LICITACION PUBLICA NACIONAL N° 01/2021- EXP. N° 947/2021

OBRA N° 616 PORTICO DE ACCESO Y PUESTO DE CONTROL – CENTRO UNIVERSITARIO ING. ROBERTO HERRERA.

CIRCULAR ACLARATORIA CON CONSULTA N° 2

DEMOLICION

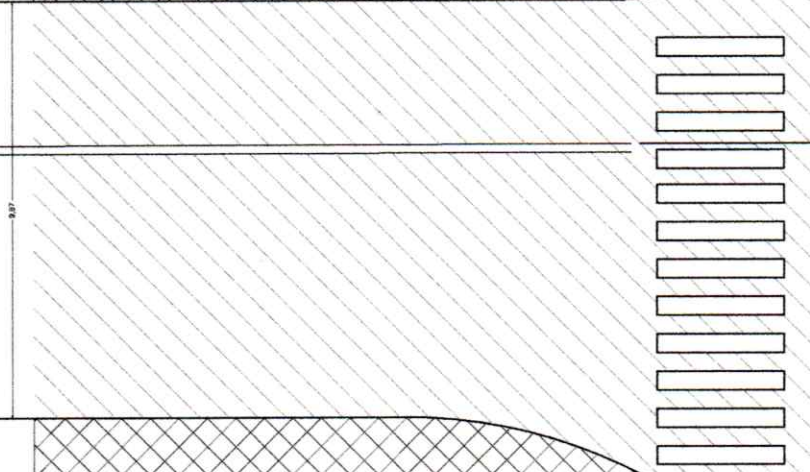
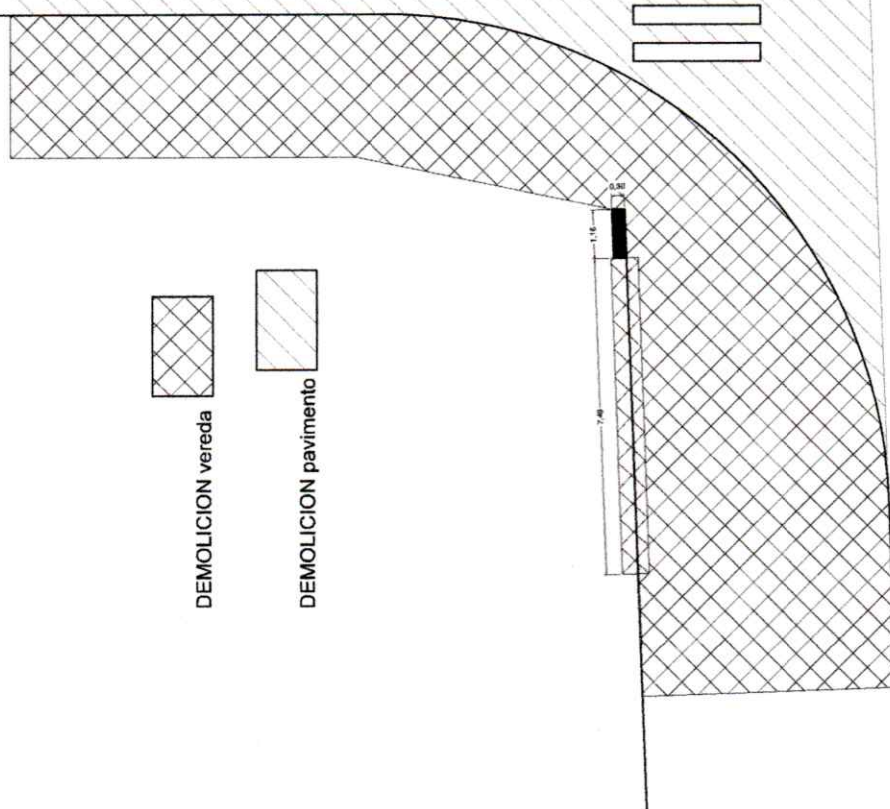
- 14) “CROQUI de la demolición y pavimentación de la Licitación, ya que no están claros en los planos y en la circular N.º 1 no aclara nuestras dudas”.

- 14) Demolición y pavimentación se adjunta CROQUIS

DEMOLICION vereda

DEMOLICION pavimento
